Projet : R.077223.220

Réfection des murs du canal-de-Lachine, Bief 4 – Secteurs 14 à 17 Lieu historique national du Canal-de-Lachine

Objet : ADDENDA # 1

15 Août 2018

nom du file/ fichier/ name AD-11

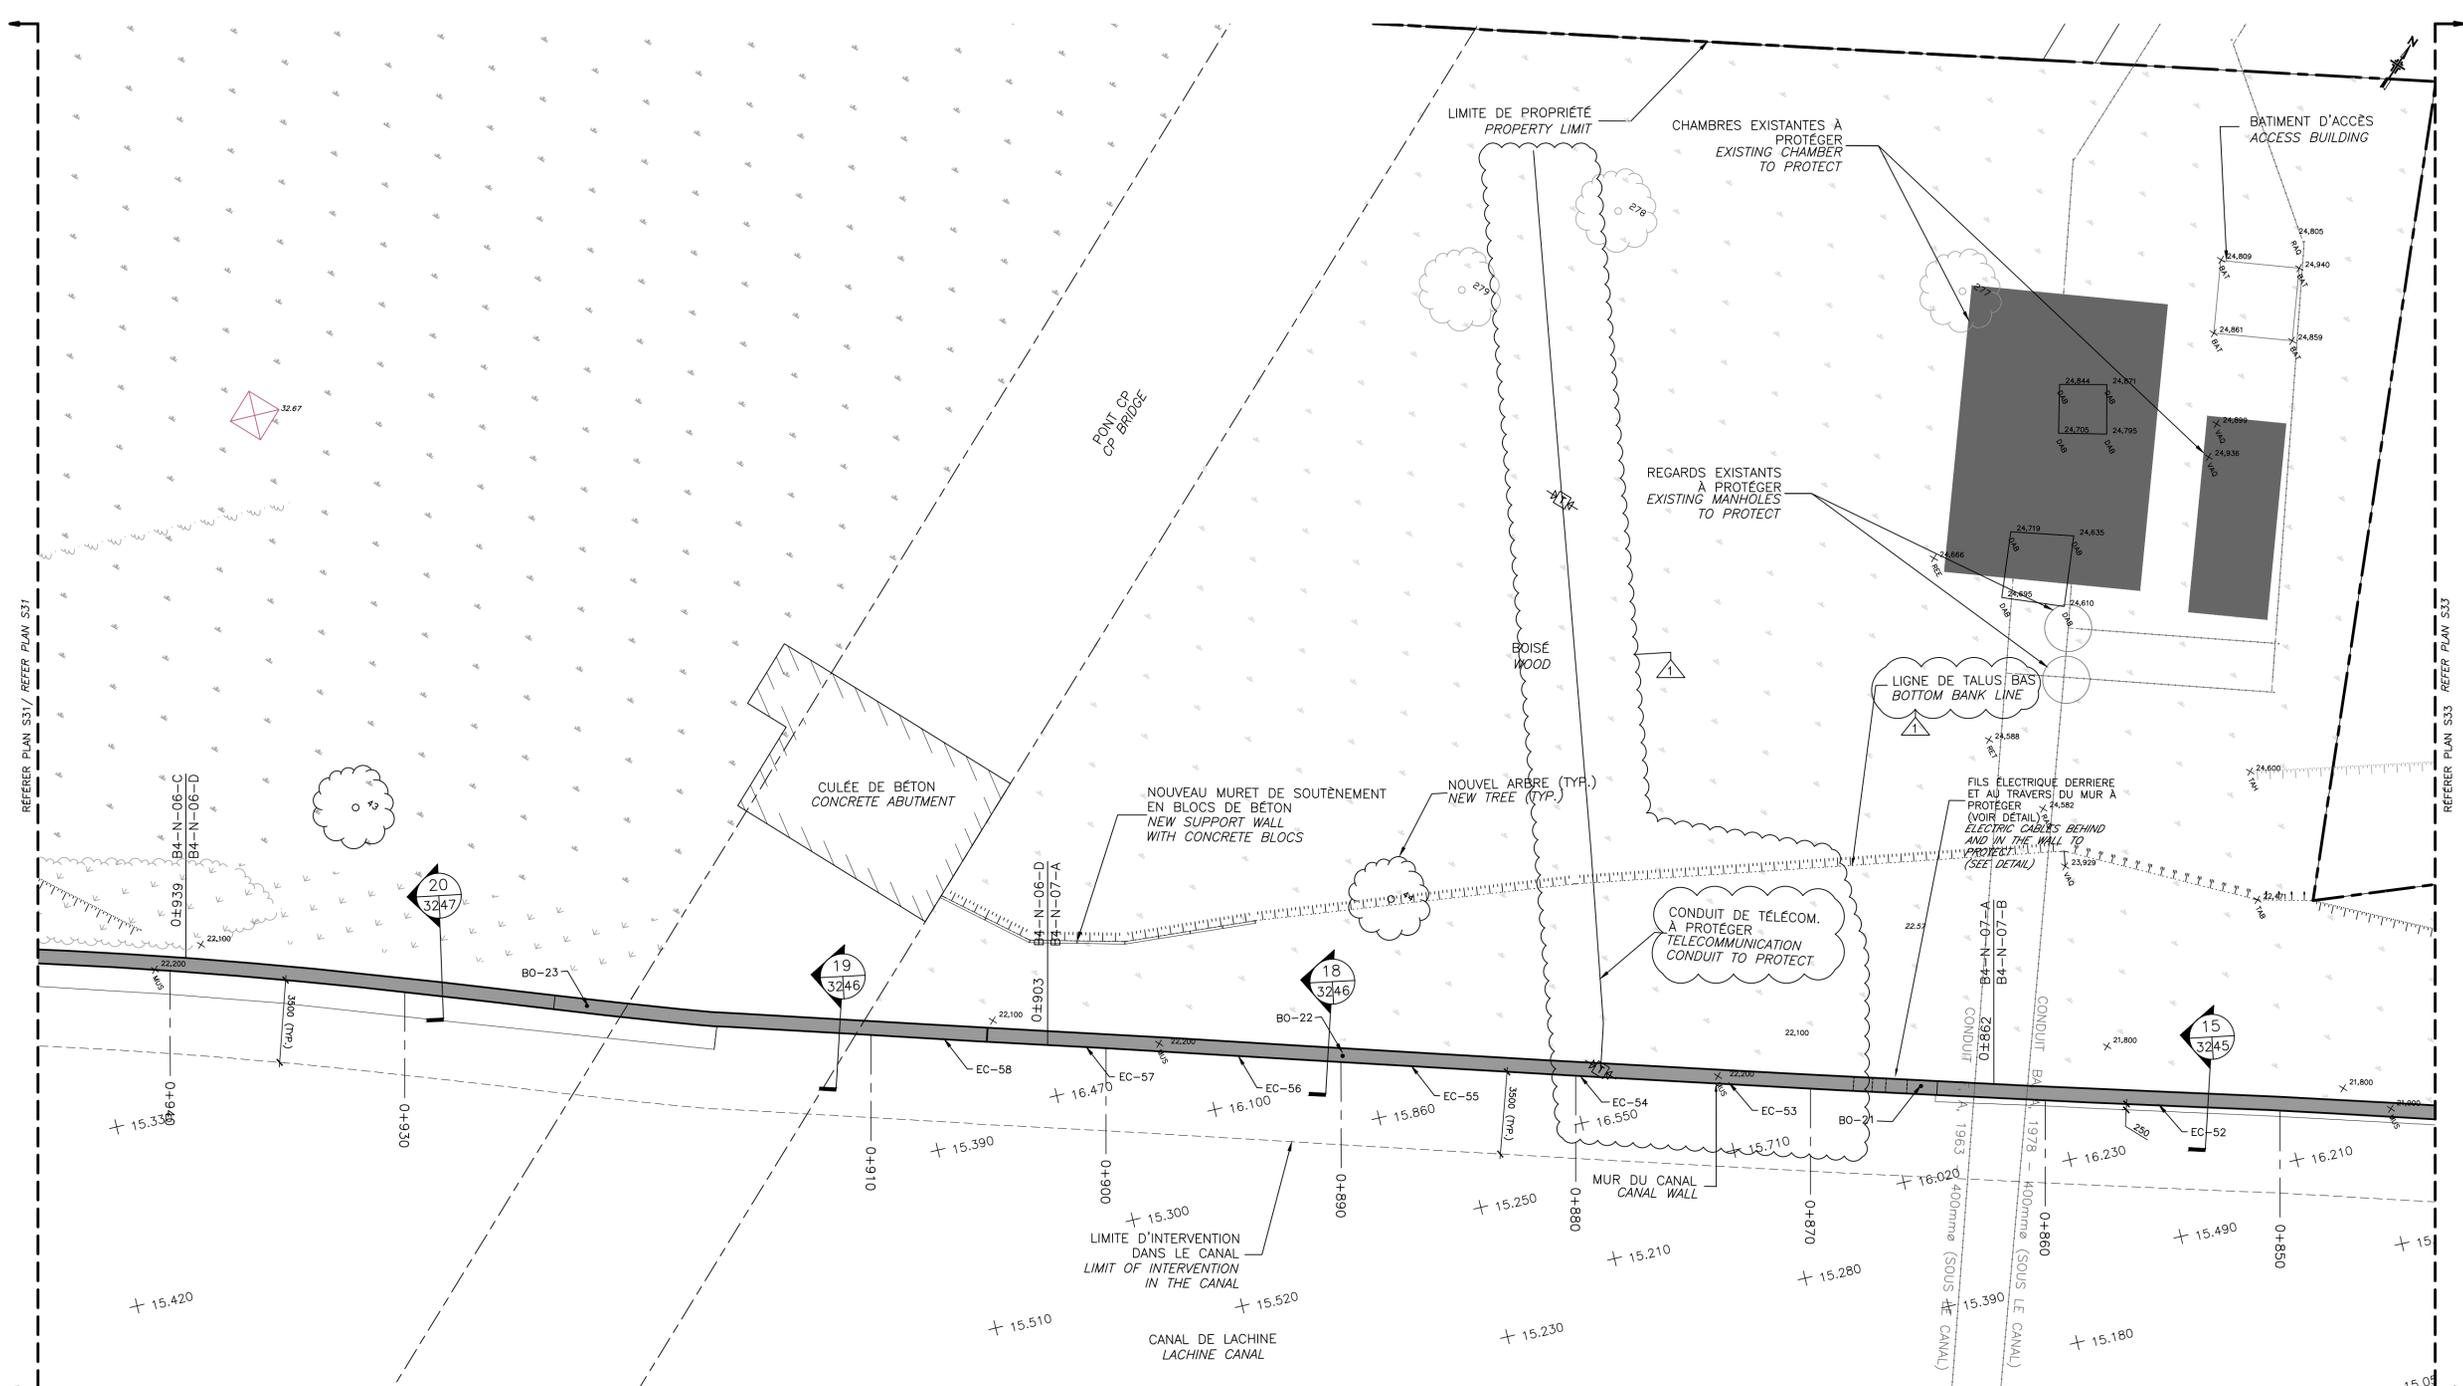
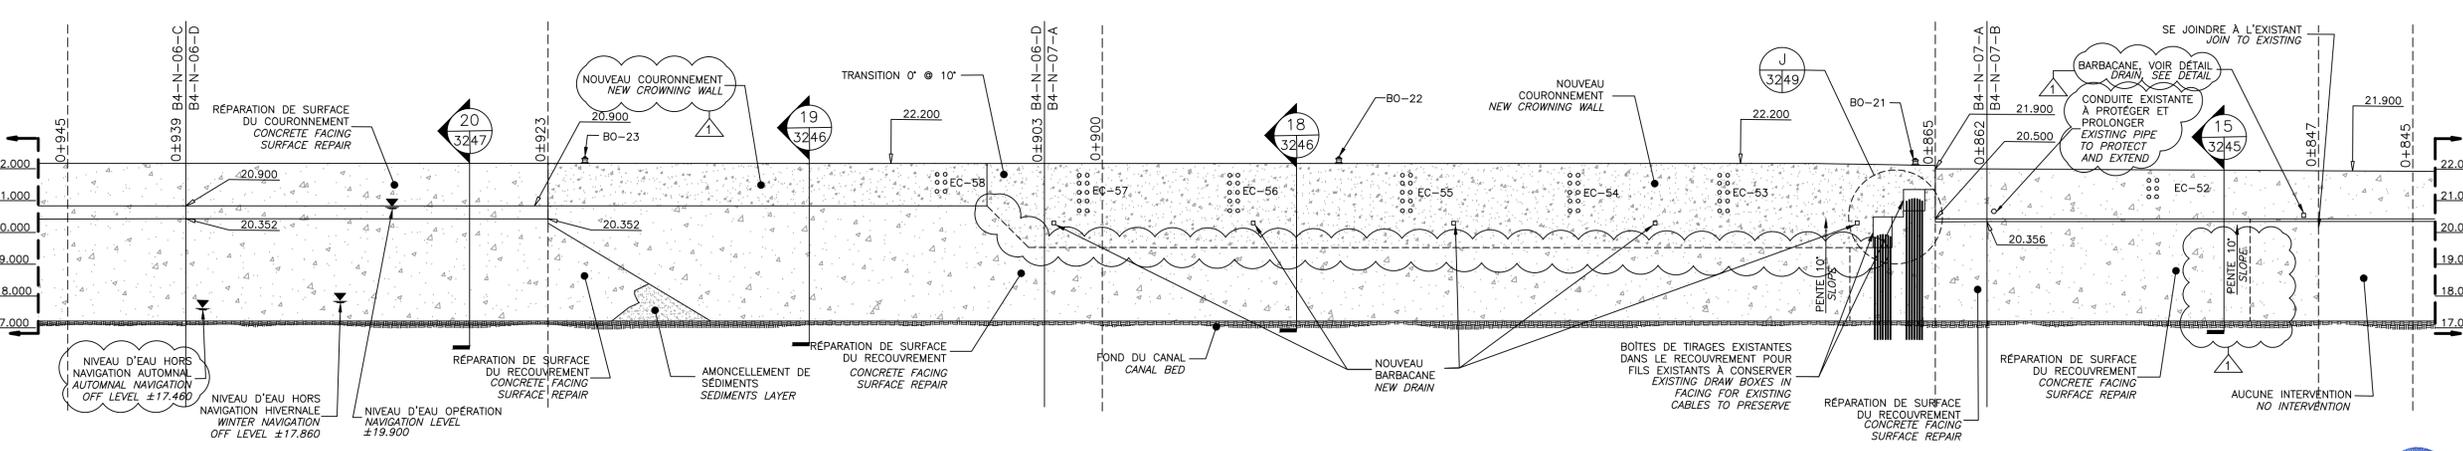
- 2.24 Modification au feuillet S45 – Coupes de reconstruction
- .1 Modification de la coupe 12, voir AD-09 en pièce jointe.
 - .2 Dans les coupes 13, 14, 15, la référence au détail de l'armature du couronnement a été changé pour U/S51.
- 2.25 Modification au feuillet S46 – Coupes de reconstruction
- .1 Le feuillet joint remplace le feuillet émis pour appel d'offre.
- 2.26 Modification au feuillet S47 – Coupes de reconstruction
- .1 Le feuillet joint remplace le feuillet émis pour appel d'offre.
- 2.27 Modification au feuillet S48 – Détails typiques
- .1 Dans le détail B, changer le MG20 pour du MG20B.
- 2.28 Modification au feuillet S49 – Détails typiques
- .1 Modification du détail H, voir AD-10 en pièce jointe.
- 2.29 Modification au feuillet S51 – Détails typiques
- .1 Modification du détail W, voir AD-11 en pièce jointe.

nom du file
fichier/ name 1+080

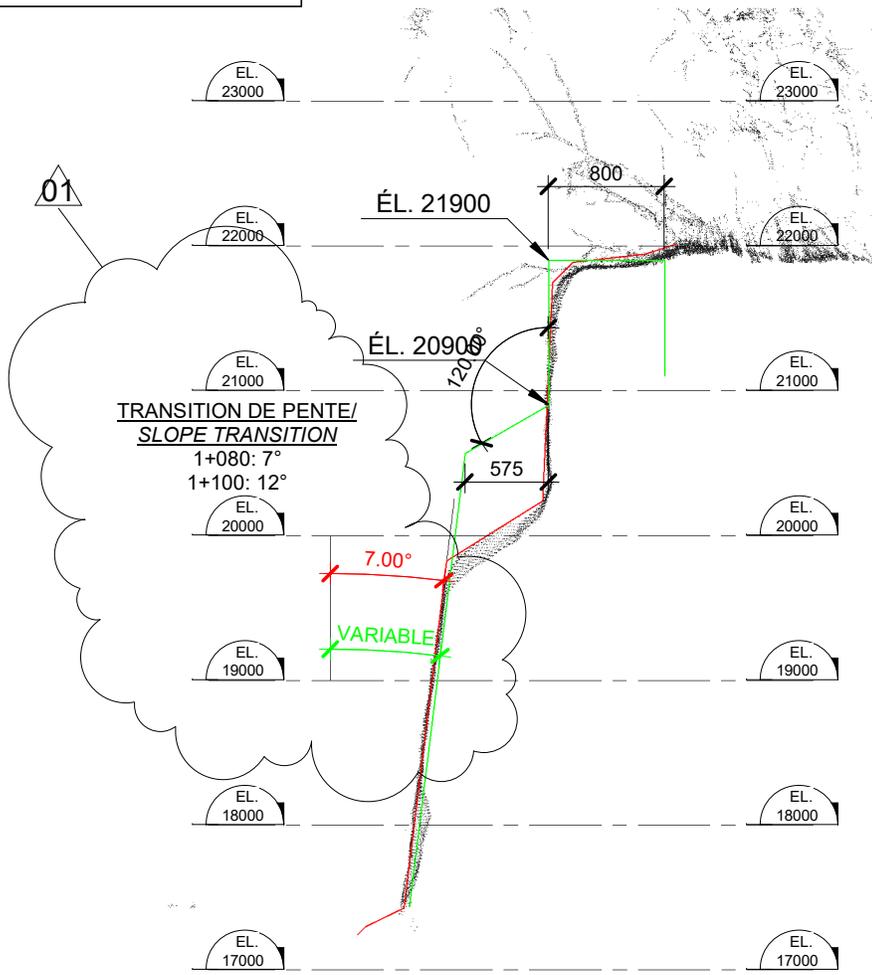
- .1 Les coupes suivantes ont été modifiées :
 - .1 1+080 : Un changement dans les chainages de transition de pente a été apporté, voir la coupe schématique en pièce jointe.

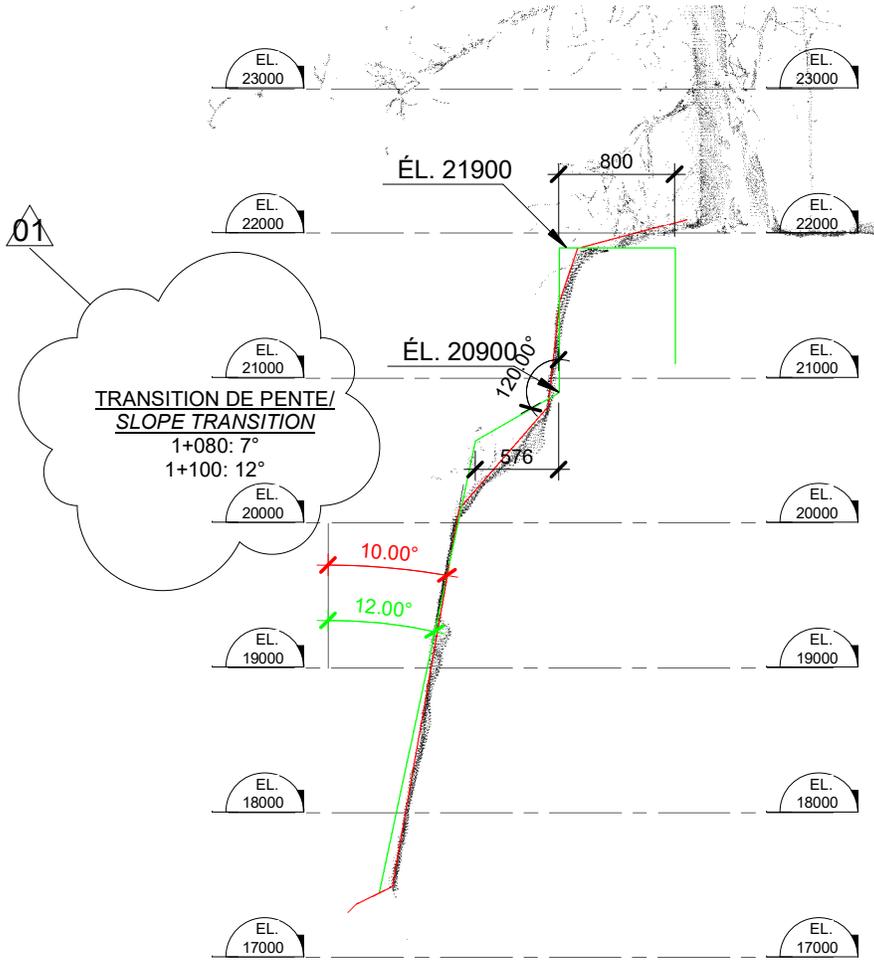
- .2 1+090 : Un changement dans les chainages de transition de pente a été apporté, voir la coupe schématique en pièce jointe.
 - .3 1+100 : Un changement dans les chainages de transition de pente a été apporté, voir la coupe schématique en pièce jointe.

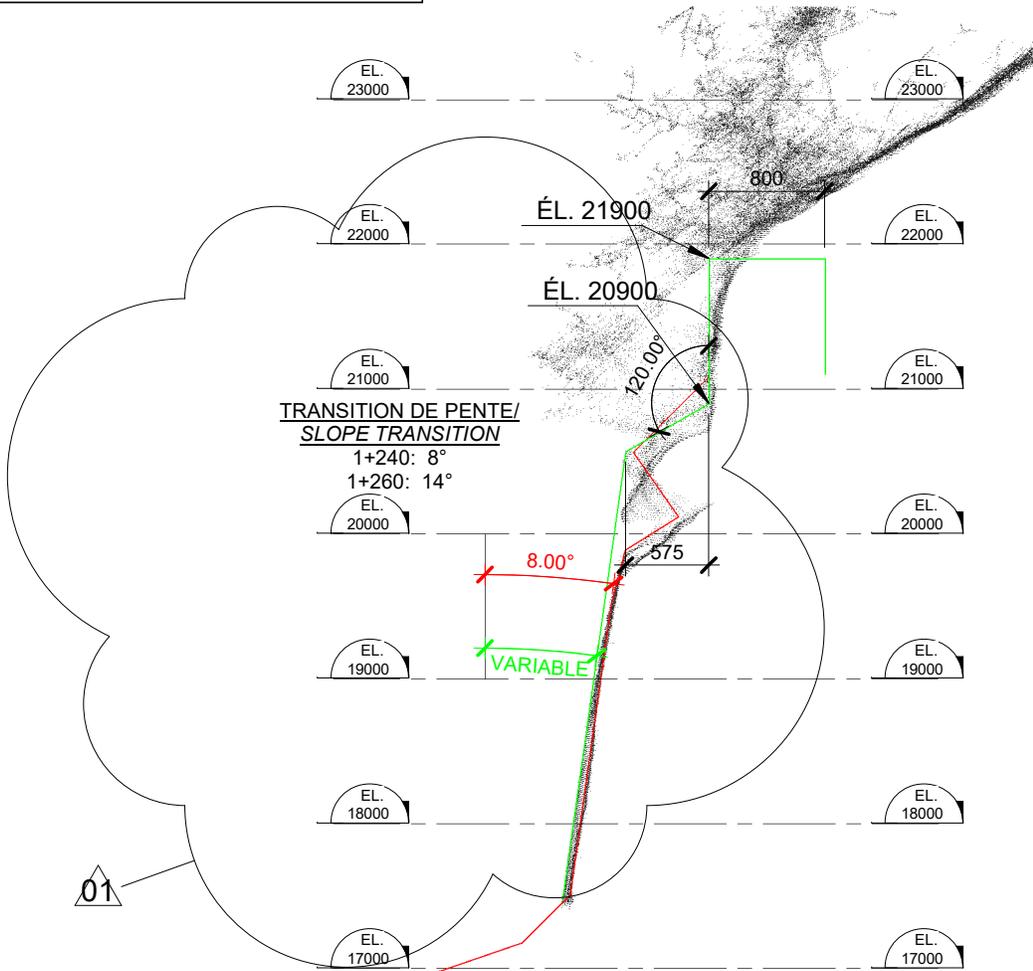
- .4 1+240 : Un changement dans les chainages de transition de pente a été apporté, voir la coupe schématique en pièce jointe.
 - .5 1+250 : Un changement dans les chainages de transition de pente a été apporté, voir la coupe schématique en pièce jointe.

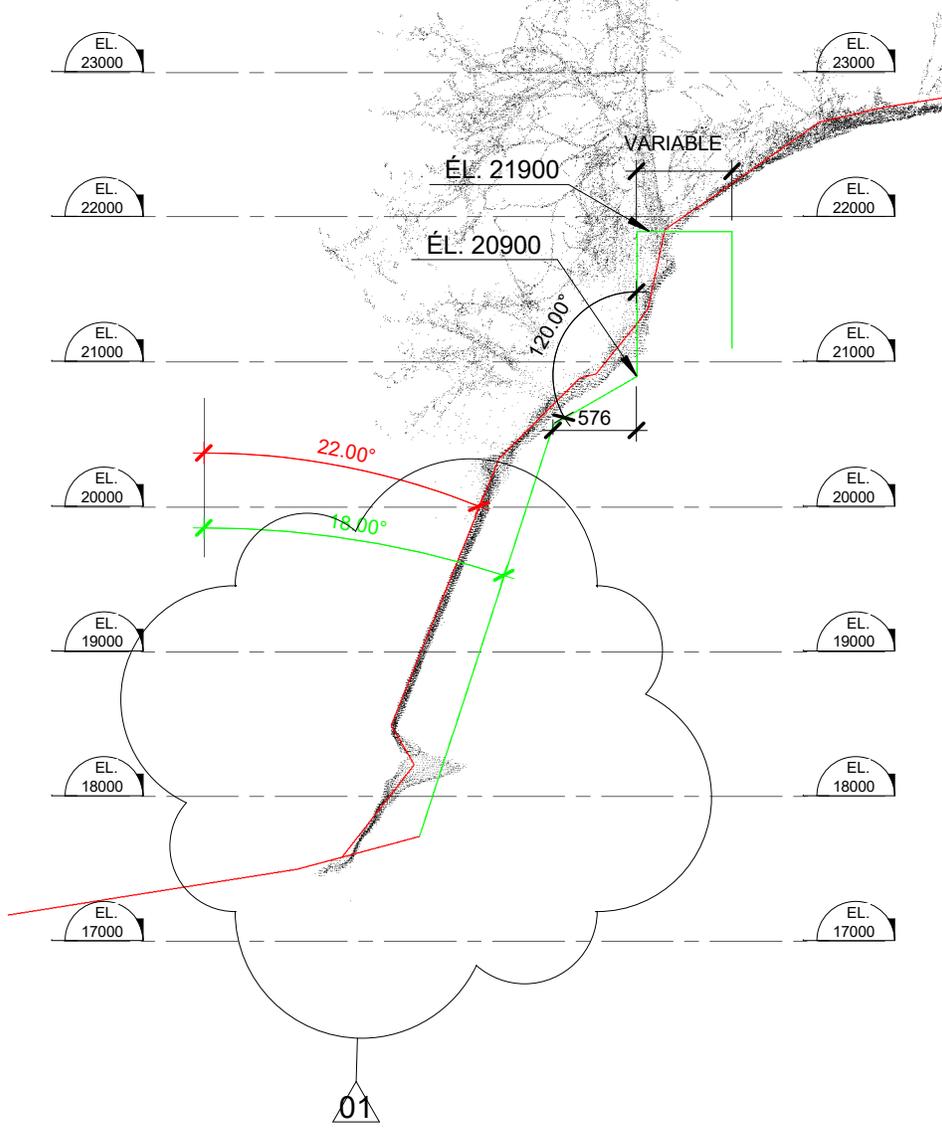
- .6 1+260 : Un changement dans les chainages de transition de pente a été apporté, voir la coupe schématique en pièce jointe.
 - .7 1+490 : Un changement au niveau de la pente proposé a été apporté, voir la coupe schématique en pièce jointe.

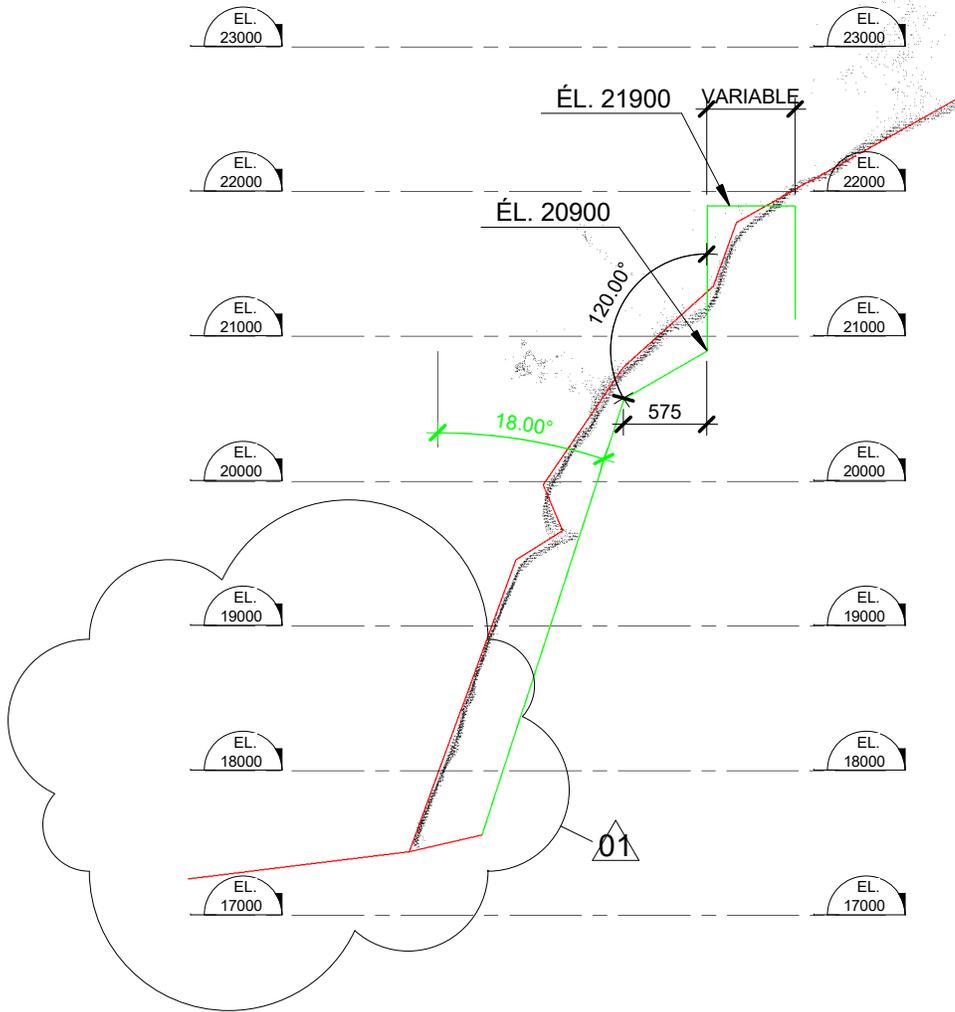
- .8 1+510 : La largeur de tablette a changé, voir la coupe schématique en pièce jointe.

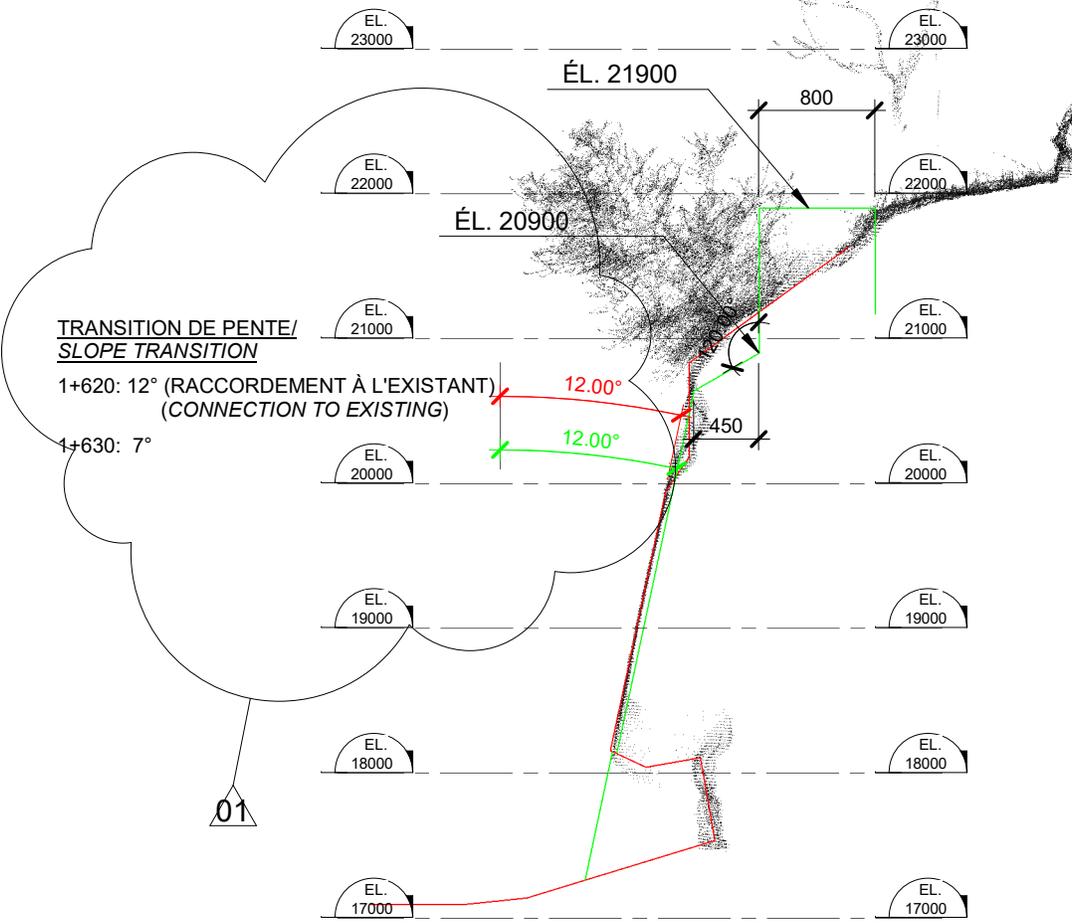
- .9 1+580 : Le raccordement à l'existant du profil proposé a été ajouté, voir la coupe schématique en pièce jointe.
- .10 1+620 : Une information additionnelle a été ajoutée dans la note de transition de pente, voir la coupe schématique en pièce jointe.
- .11 1+690 : Le raccordement à l'existant du profil proposé a été ajouté, voir la coupe schématique en pièce jointe.
